Modulo per la presentazione delle osservazioni per i piani/programmi/progetti sottoposti a procedimenti di valutazione ambientale di competenza statale

ID: Codice procedura (ID_VIP/ID_MATTM): 12691

“Progetto di un impianto eolico denominato “Pitigliano” ubicato nei comuni di Pitigliano (GR) e Sorano (GR) costituito da 20 (venti) aerogeneratori di potenza nominale 7,0 MW per un totale di 140,0 MW con relative opere connesse ed infrastrutture indispensabili”

Immagine 1. Vincoli ex art. 136 del CBC dal PIT della Regione Toscana e zona approssimativa dove è progettato l'impianto industriale.

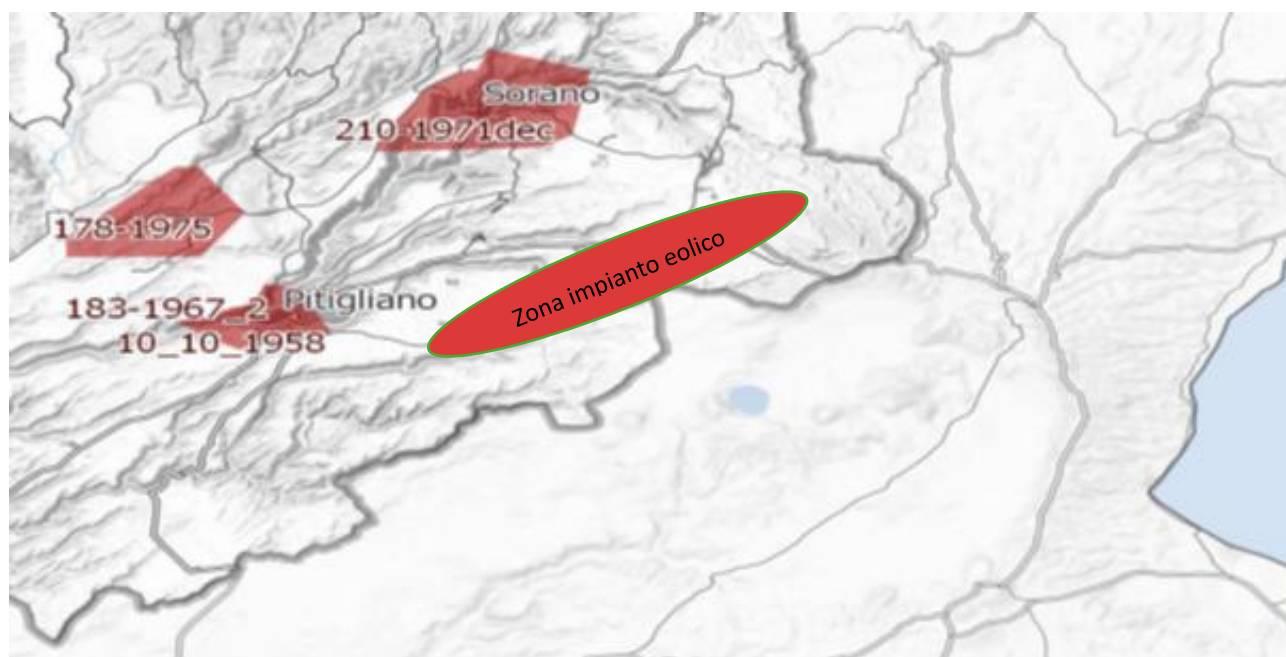
Al contrario si evidenzia che l'impianto eolico industriale citato non solo ricadrebbe con tutti e 20 gli aerogeneratori all'interno delle fasce di rispetto di 3 km di due vincoli paesaggistici di notevole interesse pubblico esistenti nella Regione Lazio e con una parte di essi nel vincolo paesaggistico del Centro abitato di Sorano (GR) quindi in aree non idonee all'installazione di impianti di energia rinnovabile. Addirittura, alcuni aerogeneratori sarebbero ubicati a poche centinaia di metri dai perimetri dei due vincoli paesaggistici laziali ex art 136 del CBC.

Inoltre, come sostiene la Proponente parte dell'impianto si verrebbe a trovare a 3,5 km dal centro abitato di Sorano. Infatti, tre degli aerogeneratori WTG 08, 09, 10 sono addirittura all'interno delle fasce di rispetto dei 3 km del suo vincolo paesaggistico di notevole interesse pubblico ex art 136 del CBC. Si evidenzia che così si crea

un'ulteriore incompatibilità con la tutela del Paesaggio.

Immagine 3. Cumulo di una parte di impianti eolici, fotovoltaici e geotermici industriali in progettazione ed esistenti intorno all’eolico industriale “Pitigliano”.

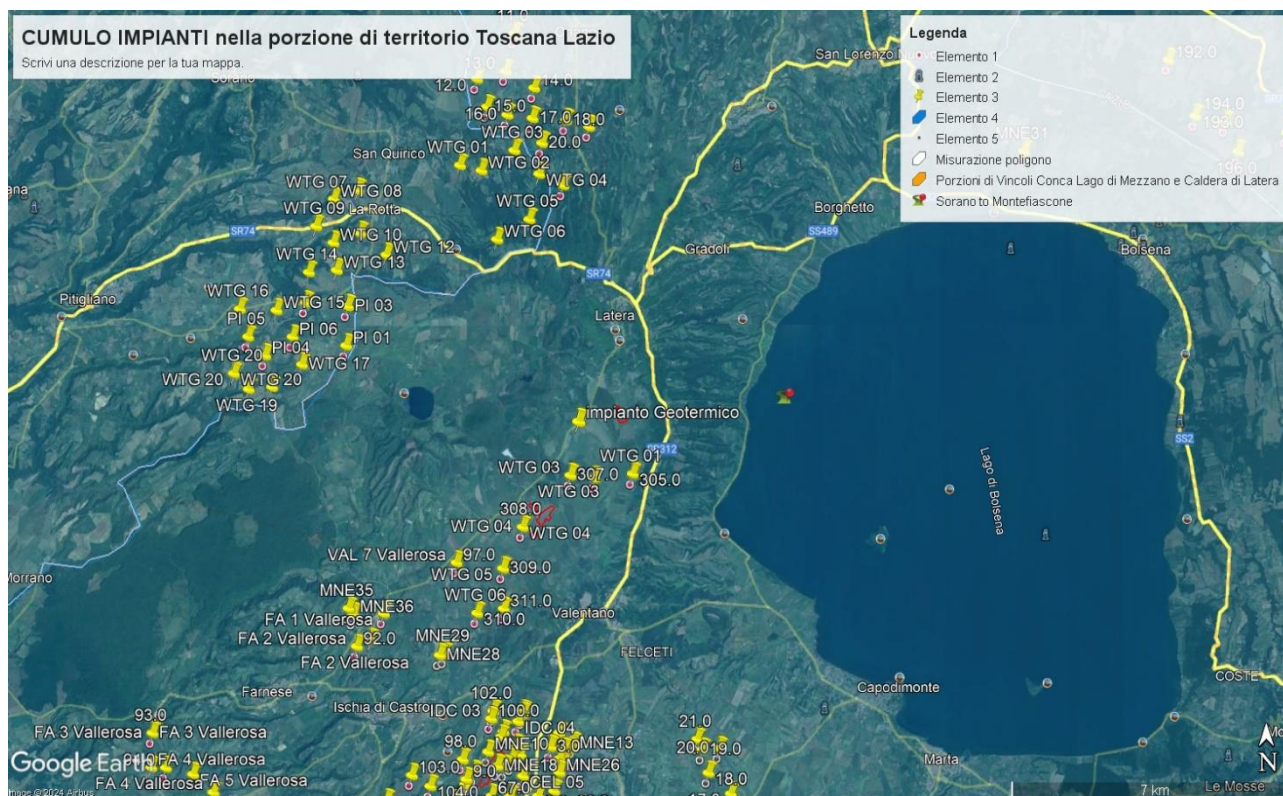
Tornando alle Linee guida nazionali, l’allegato IV dedica il paragrafo 3 agli impatti visivi e quelli sui Beni Culturali, Paesaggistici, Naturalistici e Culturali, dove viene detto che la valutazione dell’impatto visivo dovrà essere effettuata tenendo conto “**degli elementi caratterizzanti e qualificanti il paesaggio, effettuata alle diverse scale di studio (vasta, intermedia e di dettaglio...**”. Le analisi debbono non solo definire l’area di visibilità dell’impianto eolico industriale, **ma anche il modo in cui l’impianto viene percepito all’interno del bacino visivo**. Le analisi visive debbono inoltre tener in opportuna considerazione **gli effetti cumulativi derivanti dalla compresenza di più impianti**”. Nella Relazione Paesaggistica e nello Studio di Impatto Ambientale prodotte dalla proponente come già evidenziato è stato ignorato il vincolo paesaggistico di notevole interesse pubblico ex articolo 136 del Codice dei

Beni Culturali “*Ambito paesaggistico, geologico e geomorfologico dell’orlo della caldera di Latera ...*” Non vengono nemmeno citati gli impianti eolici in progetto al MASE, il “Rempillo” (6 aerogeneratori) e un altro in verifica amministrativa di 14 aerogeneratori e 72, 6 MW. Ad oggi nei territori di Pitigliano, Sorano e in quello limitrofo potenzialmente potrebbero essere insediati 40 aerogeneratori alti 200 metri e larghi 170. Ma la proponente non cita neanche altri impianti che creerebbero il cumulo e quindi maggiore impatto. Infatti, sul territorio della “Città del Tufo” (Sorano e Pitigliano) impatterebbero anche l’impianto eolico “Montarzo” di Onano con 13 aerogeneratori con le dimensioni ricordate, l’altro eolico industriale nel territorio di Valentano con sette aerogeneratori (stesse dimensioni), gli impianti di Farnese con un minieolico di 3 Torri alte 60 metri già installate in località Poggio del Crognolo e l’impianto eolico industriale “Vallerosa” (7 aerogeneratori alti 200 metri e larghi 158 metri) in procedura VIA presso la Regione Lazio. Inoltre, altri impianti del minieolico già presenti a Valentano, Cellere e Piansano e due progetti eolici industriali con le stesse dimensioni (200 m x 170 m) nel Comune di Ischia di Castro. La valutazione del cumulo non prende neanche in considerazione gli impianti industriali di fotovoltaico e agrivoltaico in progetto a Farnese, Valentano, Ischia di Castro, Cellere. L’impianto geotermico in procedura Via al MASE, progettato nella Caldera di Latera. Quindi è stata effettuata una valutazione del potenziale impatto cumulativo non veritiera a dispetto di quanto affermato dalla proponente che sostiene di aver preso in considerazione uno spazio di 10 km intorno al suo impianto per gli impatti che si creerebbero.

OSSERVAZIONE N.12

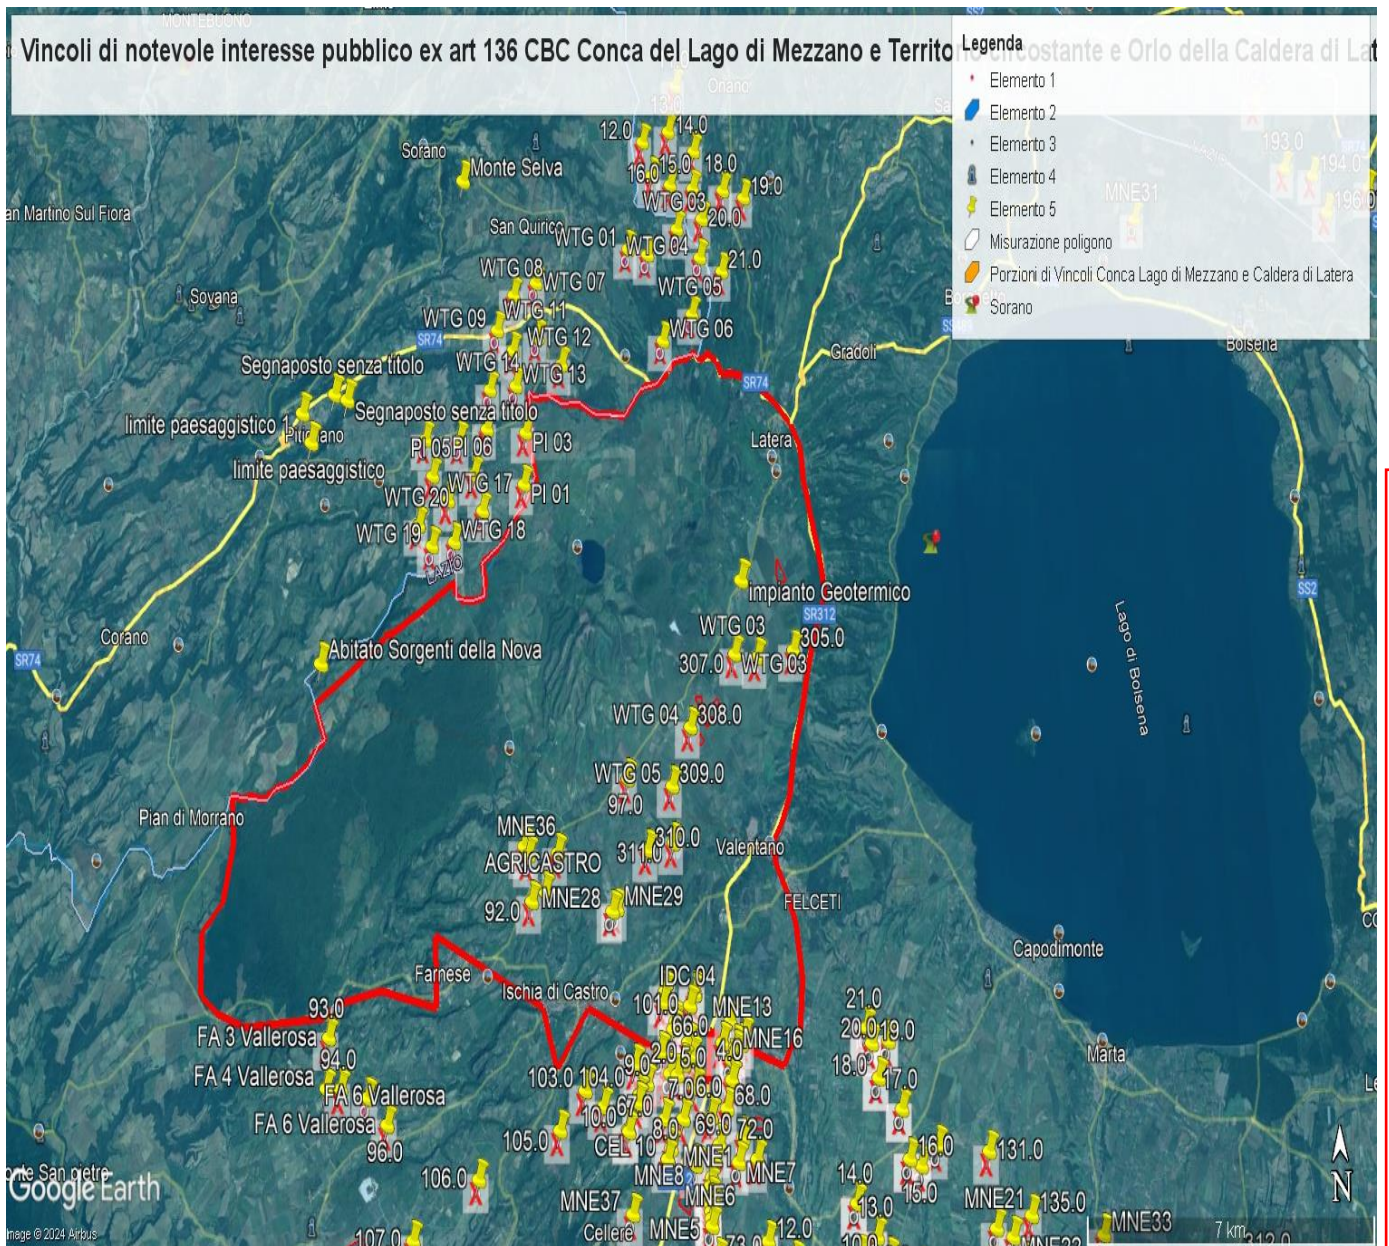
- 1) Lo studio presentato dal proponente nel "Report anemologico" si è basato su dati di parametri meteorologici estratti da un modello di rilevamento virtuale Virtual Met Mast (Vortex ERA - 5 series). Lo studio non riporta che tale modello sia stato validato con misure in sito. Una validazione del modello con misure rilevate sul posto per almeno un anno/ un anno e mezzo dovrebbe essere necessaria per garantire l'accuratezza della produzione energetica stimata.

- 2) Lo studio presentato nel "Report anemologico" riporta valori incoerenti di produzione energetica lorda e netta.
 - a. Nel paragrafo 5.2, Energy calculation, si stabilisce che usando il software Open Wind e il Wake Model Deep Array Eddy Viscosity, la produzione lorda dell'impianto risulta essere di 146,97GWh/anno, la produzione netta 143,59GWh/anno.

IMMAGINE n. 2 Impianto eolico industriale “Pitigliano” e distanze aerogeneratori dai Vincoli della Conca del Lago di Mezzano...

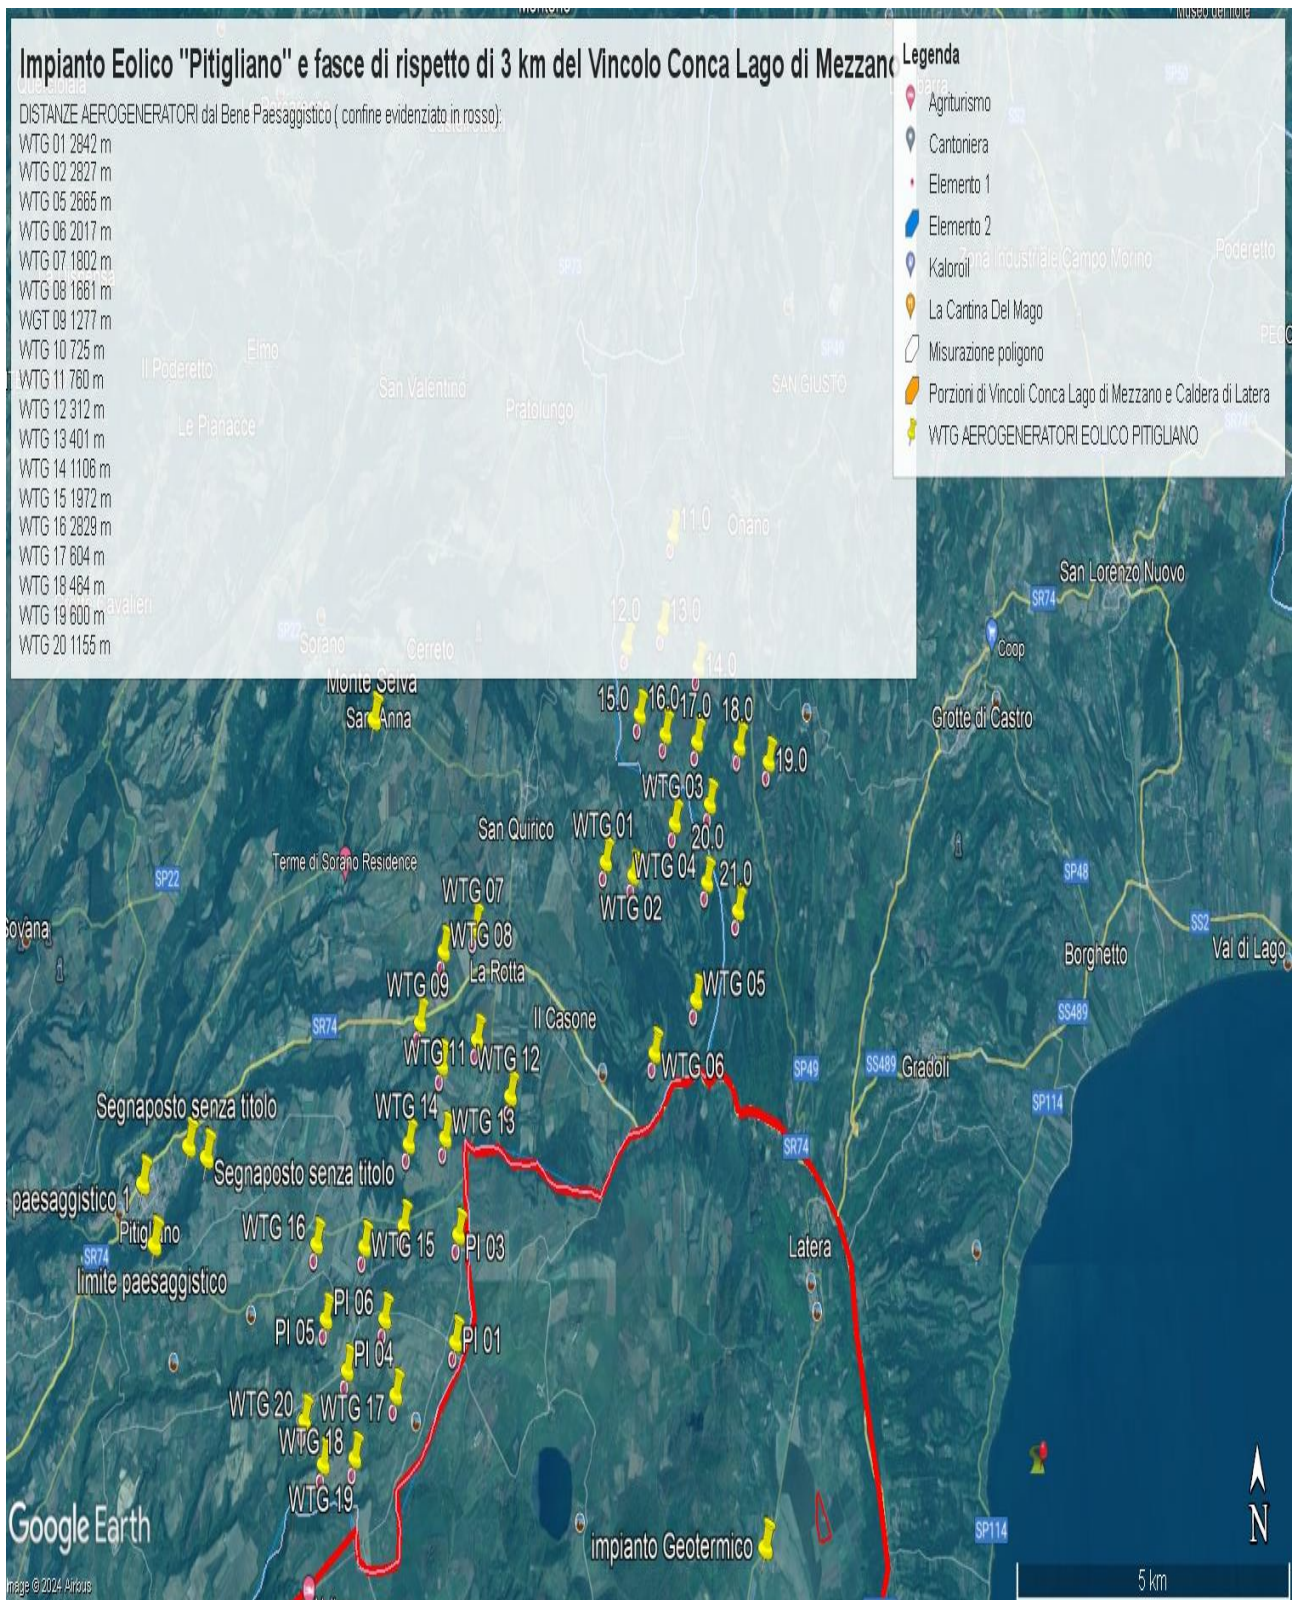
Come è illustrato nell'immagine si ribadisce che l'impianto industriale "Pitigliano" ricade completamente all'interno delle fasce di rispetto dei due vincoli di notevole

interesse pubblico e lambisce quelle di un terzo vincolo e quindi come affermato dal Consiglio di Stato nelle sentenze citate, l'impianto è insediato in area non idonea ai sensi dell'art. 20 comma 8 lettera c quater del D.Lgs. n. 199/2021 e ss.mm.ii al contrario di quanto sostiene la proponente.

IMMAGINE n. 3 Impianto eolico industriale "Pitigliano" e distanze aerogeneratori dai Vincolo "Orlo della Caldera di Latera.

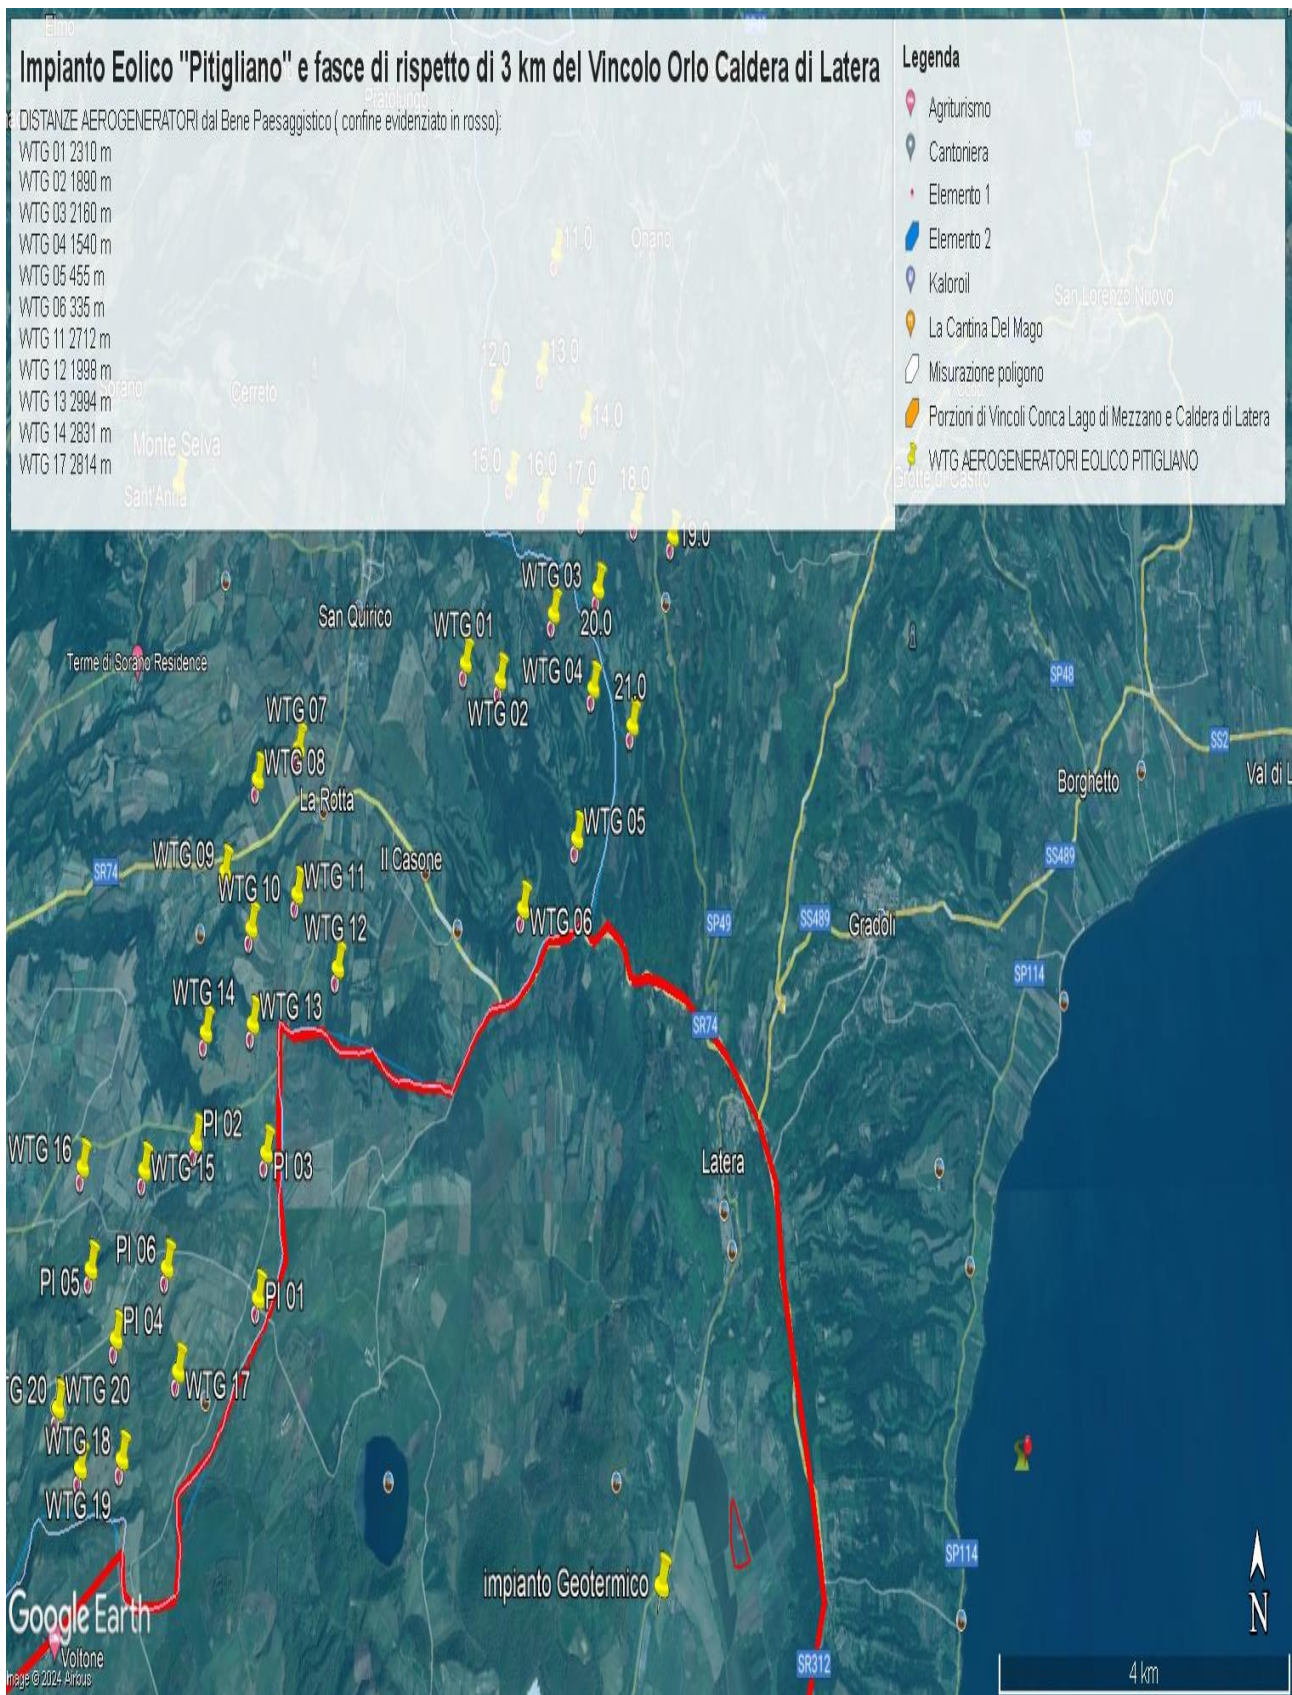
Concludendo, si evidenzia ancora che la proponente non effettuando la procedura prevista dalla Parte III delle Linee Guida nazionali ha ignorato un vincolo paesaggistico di notevole interesse pubblico istituito con un provvedimento del Segretariato regionale del Ministero della Cultura per il Lazio che ha emanato il Decreto di dichiarazione di notevole interesse pubblico n. 22 del 15.02.2024 ai sensi e per gli effetti dell'art. 136, co. 1, lett. c) e d) del decreto legislativo 22 gennaio 2004, n. 42, "Ambito paesaggistico, geologico e geomorfologico dell'orlo della caldera di

Latera e delle sue pendici interessate dai centri eruttivi periferici" nei comuni di CELLERE, FARNESE, ISCHIA DI CASTRO, LATERA, PIANSANO.
